Parecer Técnico SEI-GDF n.º 6/2018 - IBRAM/SULAM/COINF/GELOI/NULEQ

Processo nº: 00391-00003261/2018-26

Interessado: SERVIÇO DE LIMPEZA URBANA DO DISTRITO FEDERAL - SLU

Atividade Licenciada: Autorização ambiental para continuidade da implantação das células e drenos de chorume e gás das próximas etapas.

FOTO 4: Maquinas trabalhando para retirada de solo.

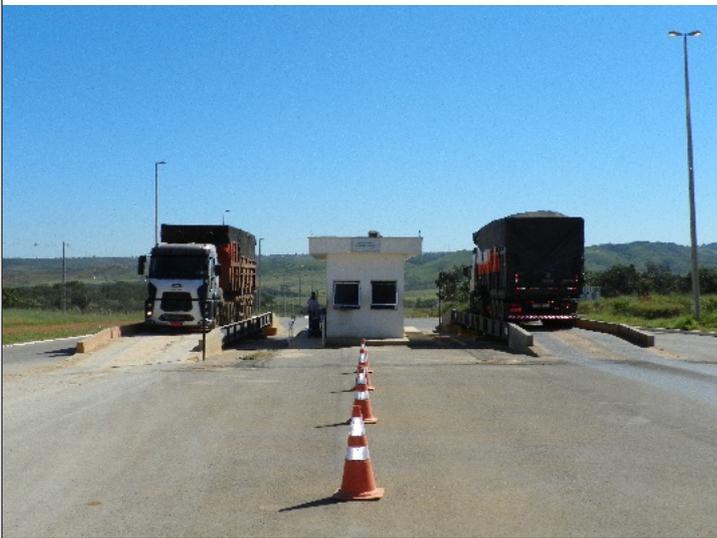
- O empreendimento encontra-se em operação;
- Os caminhões que chegam e saem do aterro estavam devidamente cobertos;
- Estão sendo abertas duas áreas para a implantação das novas células, ambas estão em fase de nivelamento do terreno;
